Anmodning om tilsynssag til Ankestyrelsen — Det kommunale tilsyn

Aarhus Kommunes opgørelse af anvendelsen af rammen på ca. 20 mio. kr. i VVM-tilladelsens vilkår 7 for Giber Ringvej

Giber Ringvej Gruppen (GRG)

B1, Letbane-volden — udsnit af bilag 61 ved Oddervej og letbanen (Bro nr. 16), hvor GRGs høringssvar udpegede volden (bilag 22, s. 4). Kortet navngiver ikke de røde arealer og angiver ikke, hvilket af dem der er letbanevolden.

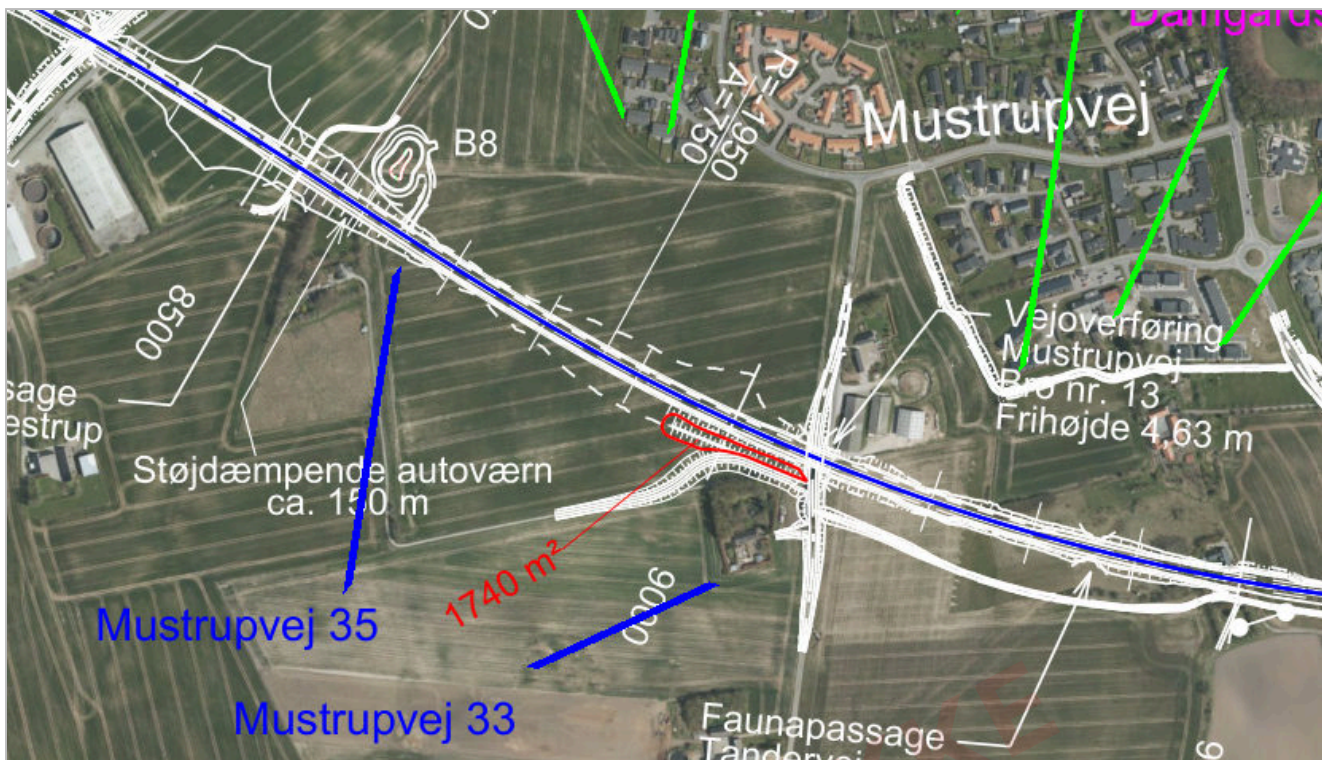
B2 hører efter rådgiverens egen forklaring til basisprojektet. Et anlæg, der er "*en del af projektet for at skabe adgang til ejendomme*", er hverken supplerende eller øget støjdæmpning; det er en del af det, byrådsbeslutningen betegner som det, der *fastholdes*. Der gøres ikke gældende noget om anlæggets lovlighed i øvrigt.

B2, Mustрупvej-volden — udsnit af bilag 61 ved vejoverføringen ved Mustрупvej (Bro nr. 13). Det røde areal syd for vejen er påtegnet 1740 m².

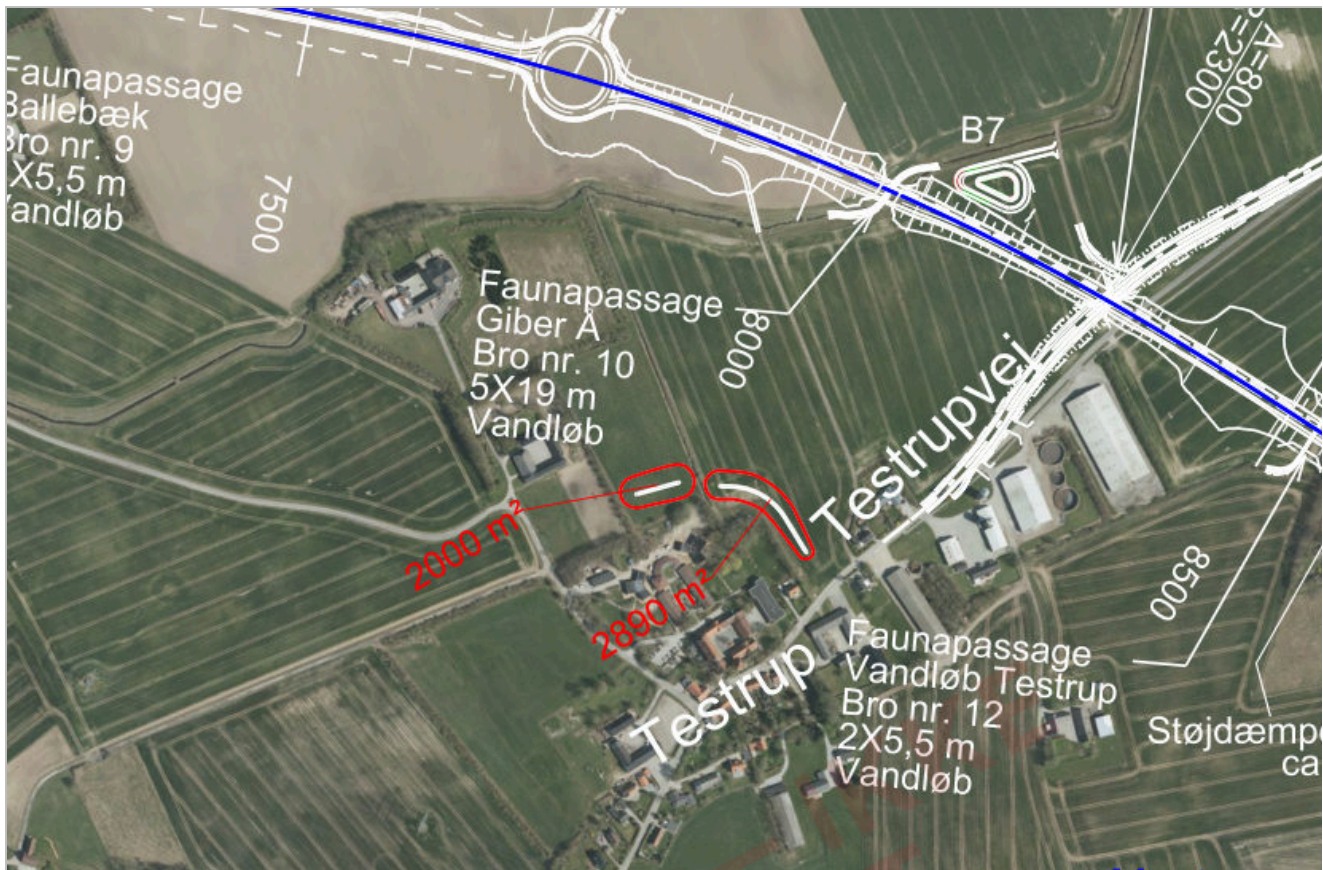
B3 er godkendt med en begrundelse, der ikke angår støj. Anlægget ved Testrup Højskole er meddelt landzonetilladelse den 24. marts 2021 til "etablering af bakker ved Testrup Højskole på Tingskovvej 12". Efter det for GRG oplyste nævner tilladelsen ikke støj, men begrunder med udsynet: "Vi har herudover lagt vægt på, at bakkerne/volden vil medvirke til, at der fra højskolen ikke er direkte udsigt til Beder-Bering vejen." Det svarer til Rambølls senere tilkendegivelse om samme anlæg: "Den er ikke anlagt som støjvold."

B3, Testrup-volden — udsnit af bilag 61 ved Testrup, hvor kortet markerer to røde arealer syd for vejen.

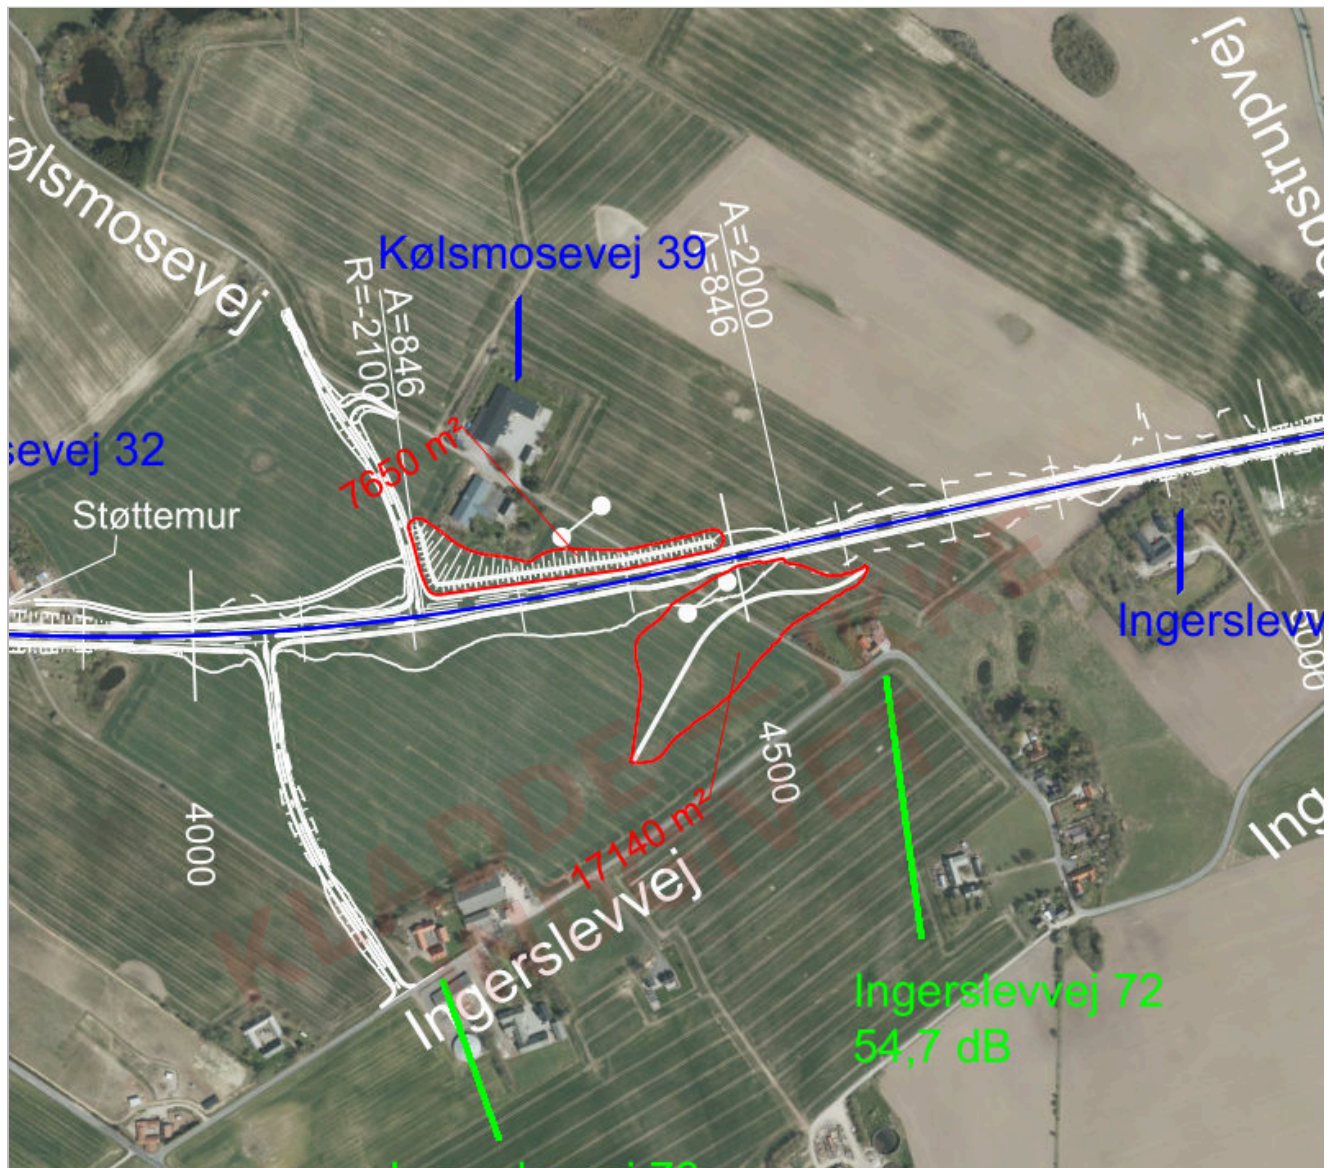
Forholdet er forelagt forvaltningen som spørgsmål C4 i afklaringsnotat 2 af 8. april 2026 — "jordvoldene er godkendt med henblik på at afskærme udsynet til vejen (visuel afskærmning, ikke støj). Er volden et støjtiltag?" — jf. bilag 12, s. 4. Spørgsmålet er ikke besvaret.

Landzonetilladelsen er ikke blandt bilagene; kommunens link hertil er ikke længere aktivt. Citatet gengives efter GRGs henvendelse af 7. november 2023, jf. bilag 33, s. 3, som forvaltningen ikke har bestridt. Ankestyrelsen anmodes om at indhente tilladelsen fra kommunen.

B4, Kølsmosevej/Ingerslevvej — udsnit af bilag 61. Screeningsafgørelsen angår volden syd for vejen, som efter afgørelsen dækker 17.200 m². Kortet påtegner arealet syd for vejen 17140 m². Det røde areal nord for vejen (7650 m²) er et andet anlæg.

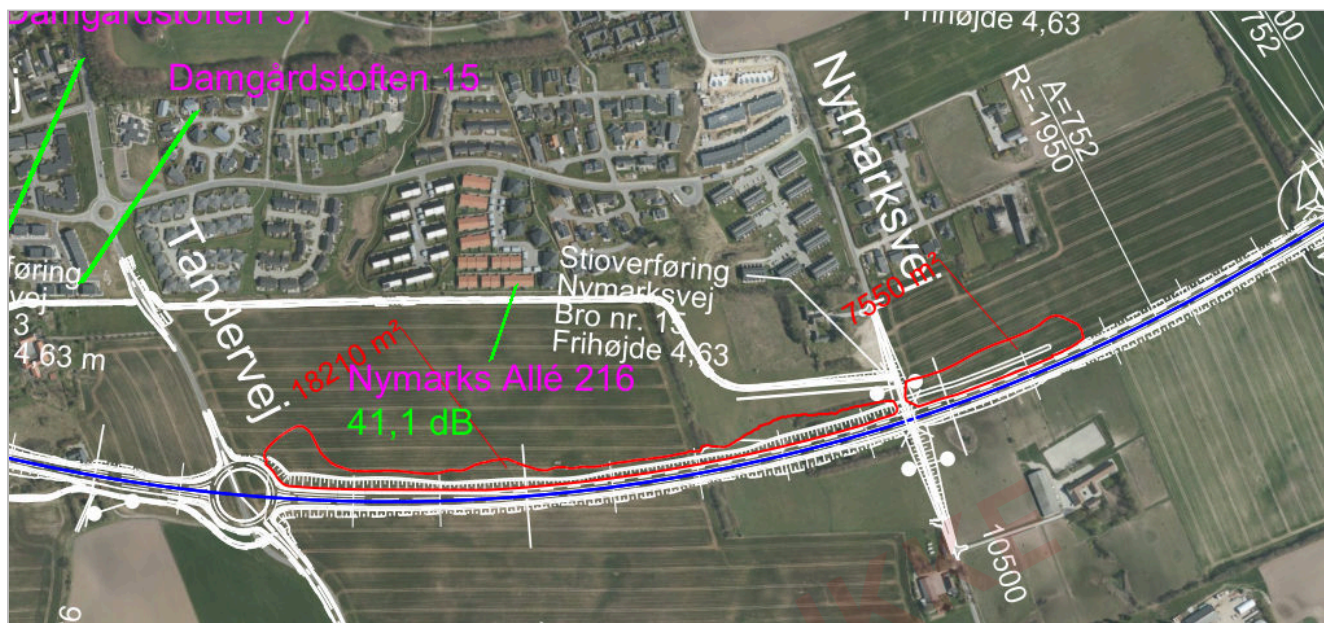
B4 er afgjort af kommunen selv — halvandet år før striden opstod. I miljøvurderingsscreeningen af 26. januar 2022, jf. bilag 24, s. 2, konkluderer Aarhus Kommune — Plan, Byggeri og Miljø:

"(...) da der i projektet ikke er medsendt dokumentation for ej heller lagt vægt på at jordvolden har en støjdæmpende effekt anses projektet primært som **et anlæg til bortskaffelse af affald** (...) "

"Så vidt vides, indgik etablering af den aktuelle jordvold **ikke** som en del af VVM-redegørelsen ej heller **VVM-tilladelsens vilkår 7**, som omhandler ekstra støjafskærmning."

Landzonetilladelsen dagen efter nævner slet ikke støj, men alene "visuel afskærmning", jf. bilag 6, s. 1. Den bærende sætning er den anden af de to citerede: henføringen under miljøvurderingslovens bilag 2 er en screeningskategori, men konstateringen af, at volden ikke indgik i vilkår 7, er myndighedens egen, og

den er trods sit forbehold (*så vidt vides*) aldrig korrigeret. At samme anlæg godt et år senere optræder som ét af "16 støjvolde" i puljeopgørelsen — uden at nogen faktisk omstændighed ved det er ændret — modsiger kommunens egen samtidige, skriftlige afgørelse.

B5, Nymarks Allé — udsnit af bilag 61 mellem Tandervej og Nymarksvej. Det lange røde areal nord for vejen er påtegnet 18210 m².

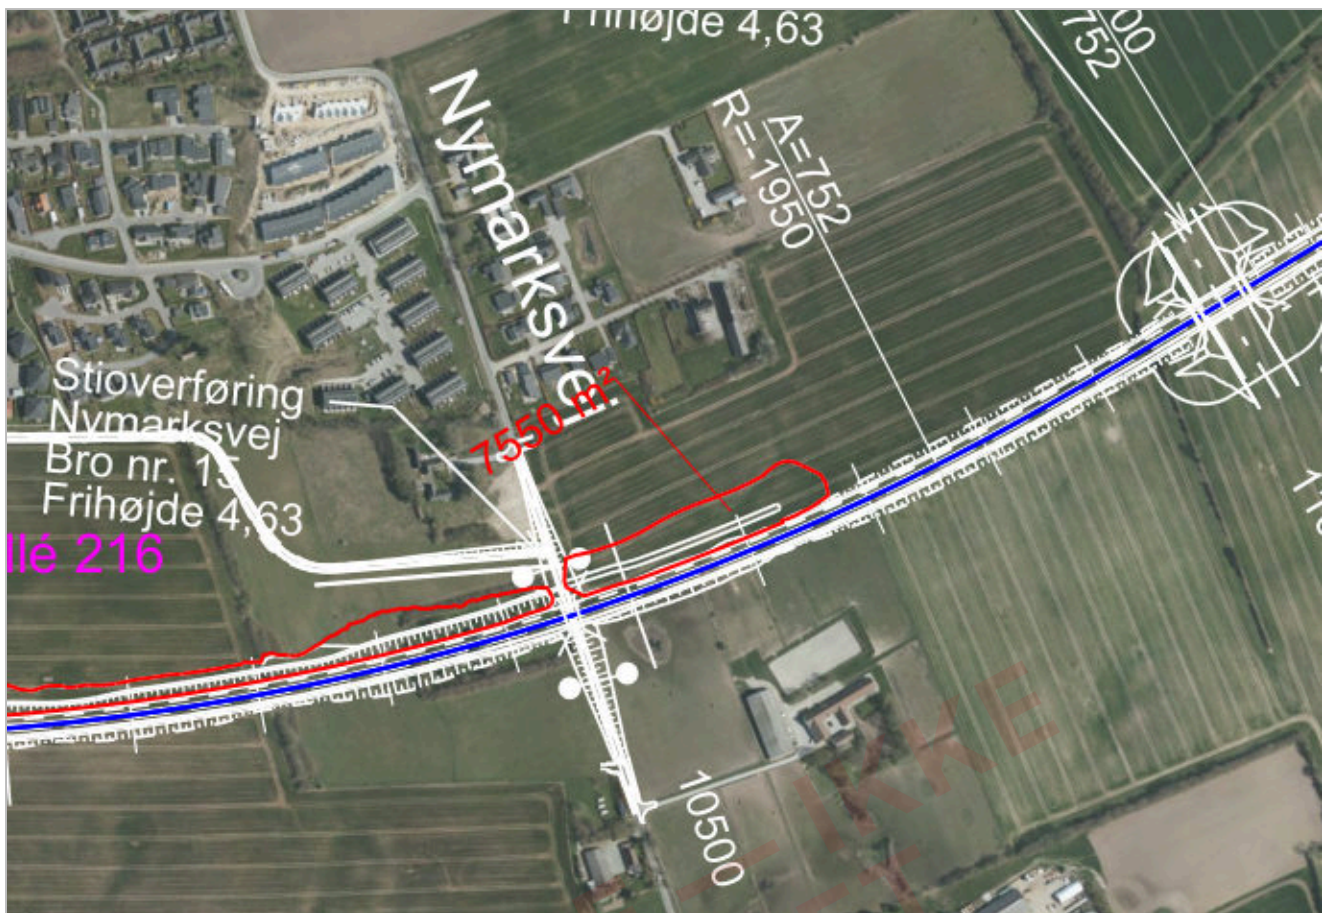
Langs nordsiden af vejen mellem Tandervej og Nymarksvej er jorden hævet ca. 1 meter over terræn på en strækning af ca. 750 meter. Kommunen har givet to forskellige forklaringer på, hvad anlægget er.

I 2019 blev det ansøgt og godkendt som støjvold. Rambøll ansøgte den 1. maj 2019 på Aarhus Kommunes vegne om landzonetilladelse til "*en støjvold Mellem Tandervej og Nymarksved ved Mårslet*", jf. **bilag 32, s. 5**. Tilladelsen gengiver ansøgningens beskrivelse af anlægget, jf. **bilag 32, s. 1**:

Kommunen meddelte tilladelsen den 27. maj 2019 og lagde herved udtrykkeligt vægt på støjensynet. Formålet angives som *"at begrænse støjpåvirkningen af omkringliggende ejendomme"*, og i begrundelsen anføres, *"at der er tale om en støjvold, der nedbringer støjen fra vejanlægget på de nærliggende bebyggelser."* At der er tale om samme anlæg, fremgår af ansøgningens Figur 1, hvor volden er indtegnet langs sydsiden af boligbebyggelsen ved Nymarks Allé fra Tandervej til Nymarksvej – samme strækning og samme skråningsanlæg 1:10, som Rambøll i 2026 betegner dyrkningsskråninger.

I 2026 forklares det som landskab. Rambøll beskriver i sit notat af 25. marts 2026 samme anlæg således, jf. bilag 16a, s. 4: "Støjtiltagene der er udført på nordsiden af Giber Ringvej mellem Tandervej og Nymarksvej, er udført som dyrkningsskråninger med en flad hældning på 1:10. Formålet er netop at de ikke er synlige i landskabet, i overensstemmelse med anbefalingerne i VVM-rapporten. (Afsnit 17.1.1 Afværge og overvågningstiltag, Landskab s 244 i originalt dokument)"

Det, der bestrides. Det bestrides ikke, at anlægget er etableret, at det har en vis støjmæssig virkning, eller at en støjvold hensigtsmæssigt kan udformes med flade skråninger, så arealet efterfølgende kan dyrkes — en sådan udformning tjener netop tillige **vilkår 2's** krav om landskabelig tilpasning. Spørgsmålet er ikke, hvad anlægget kaldes, men om det er dokumenteret som den **supplerende** ("øgede") støjdæmpning, vilkår 7 kræver. Det er det ikke:

- **Prisen er ikke udskilt, og den beregnede virkning ligger i kortets laveste interval.** Anlægget indgår i opgørelsen over rammens anvendelse som en af de volde, der samlet er anslået til ca. 18,5 mio. kr. Hvor stor en del af beløbet det udgør, er ikke oplyst. Virkningen er derimod beregnet: Rambølls effektkort af 29. juli 2019, jf. **bilag 10c**, viser ved Nymarks Allé en ændring i støjniveauet i kortets laveste interval, mellem 1 og 2 dB, og fladen når kun ind over de sydlige boliger. Kortet viser den samlede virkning af *"støjvolde, støjskærme og yderligere afgravning"* (**bilag 10a, s. 5**); de 1–2 dB er derfor ikke nødvendigvis voldens alene.

- **Virkningen falder hovedsagelig på åbent land.** Samme effektkort viser, at den beregnede effekt i altovervejende grad falder på åbent land, og at skråningen er anlagt, hvor vejen i forvejen er ført ned i terrænet og dermed allerede afskærmet. Boligbebyggelsen længere mod vest — mellem Tandervej og Mustrupvej, hvor vejen ligger hævet — er ikke tilgodeset. Vilkår 7 kræver øget støjdæmpning *ved Mårslet*; et tiltag, hvis virkning hovedsagelig falder på marken, opfylder ikke det formål. Indvendingen angår tiltagets **placering**, ikke størrelsen af dets virkning.
